ПАСПОРТ ДОСТУПНОСТИ

**Государственное бюджетное учреждение
дополнительного образования Астраханской
области «Спортивная школа водных видов
спорта им. Б. Н. Скокова».**

414004 г. Астрахань, ул. Красная Набережная, д. 171 «Г»

№ 30-08/24 от 10 августа 2024 г.

Фото 1.2

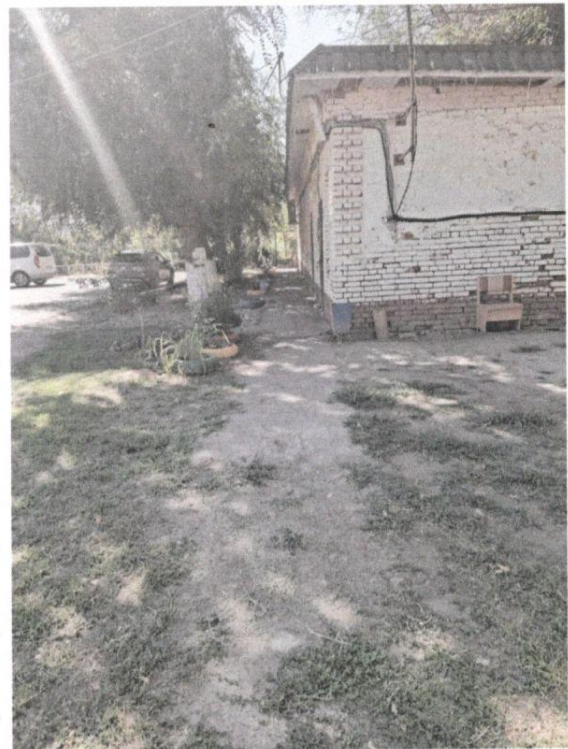
1.1.2				<p>Имеется кнопка для связи (принцип домофон) на высоте 1,4 м. Отсутствует кнопка вызова персонала для оказания ситуационной помощи, установленная на высоте 1,00- 1,10 м и тактильно-визуальный знак обозначения кнопки.</p>	Все	<p>Установить кнопку вызова персонала для оказания ситуационной помощи на высоте 1,00 - 1,10 м от уровня пола и не менее 0,60 м от края дверного проема и тактильно-визуальный знак обозначения кнопки. Высота расположения верхнего края таких указателей должна быть 1,3 м от уровня поверхности. При наличии тактильно-визуальной информационной таблички и/или знака доступности объекта данный знак устанавливается под ними.</p>   <p>(4.3.8.4 ГОСТ Р 52131-2019)</p>	Организационные мероприятия

Фото 1.3

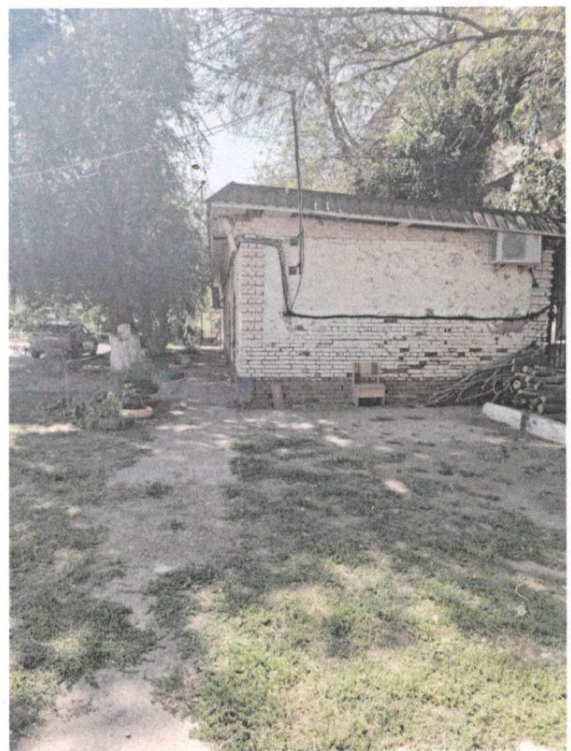
1.1.3				<p>Калитка не выделена контрастно по отношению к фону ворот.</p>	С-ч	<p>Рекомендуется обеспечить контрастность калитки и его элементов: дверь – ручка, калитка – ворота. (п. 6.4.1 СП 59.13330.2020).</p>	Организационные мероприятия

Фото 2.2

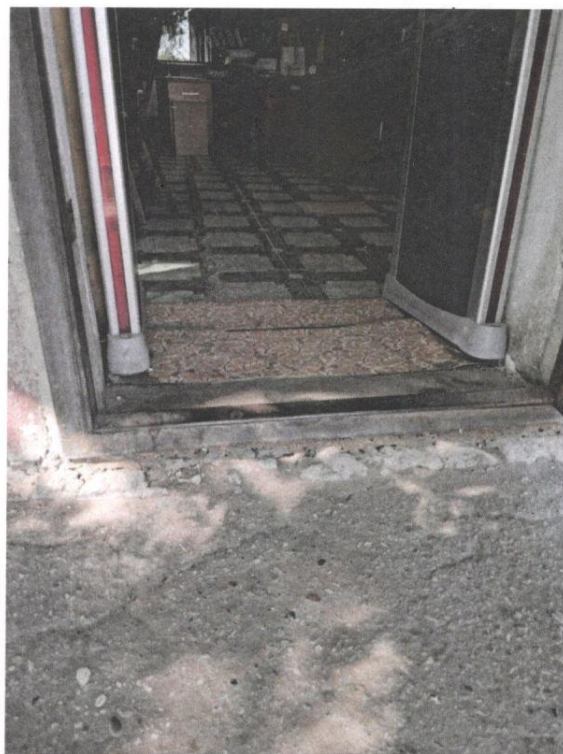
2.2	Пандус	нет	 <p>Фото 2.2</p>		К	Для беспрепятственного доступа на объекте используются переносные аппарели	
2.3	Входная площадка	есть		Размеры входной площадки 0,42 м * 1,25 м не соответствует нормам доступности для МГН.	---	Рекомендовано реконструкция входной площадки	Текущий ремонт

Фото 2.3

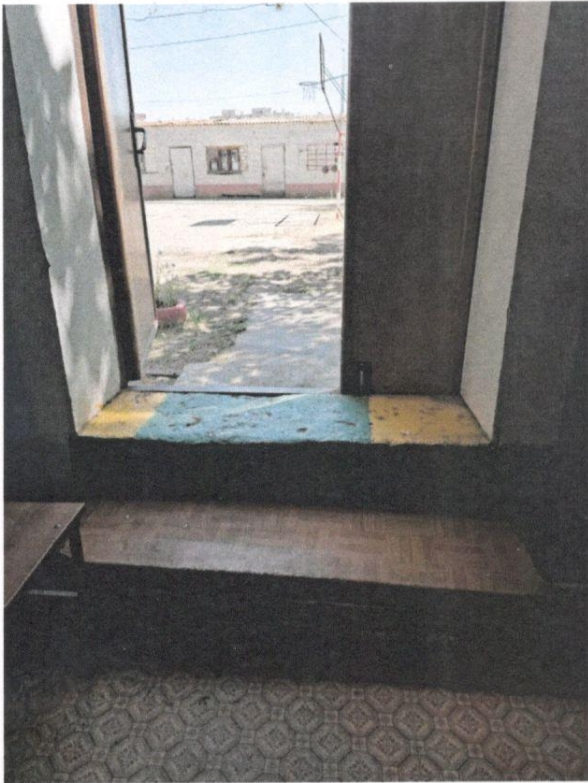
2.4 2.4.1	Двери (входные) Дверь 1	есть		<p>Входная дверь распашная. Ширина дверного проема в свету 0,8 м</p> <p>Ручка не выделена контрастно по отношению к дверному полотну.</p>	С-ч	<p>Выделить ручку контрастно по отношению к фону полотна двери, согласно требованиям. Следует использовать контрастные сочетания цветов в применяемом оборудовании (дверь – стена, ручка; стена – выключатели, средства визуальной информации и т. п.). (п.6.4.1 СП 59.13330.2020)</p>	Текущий ремонт
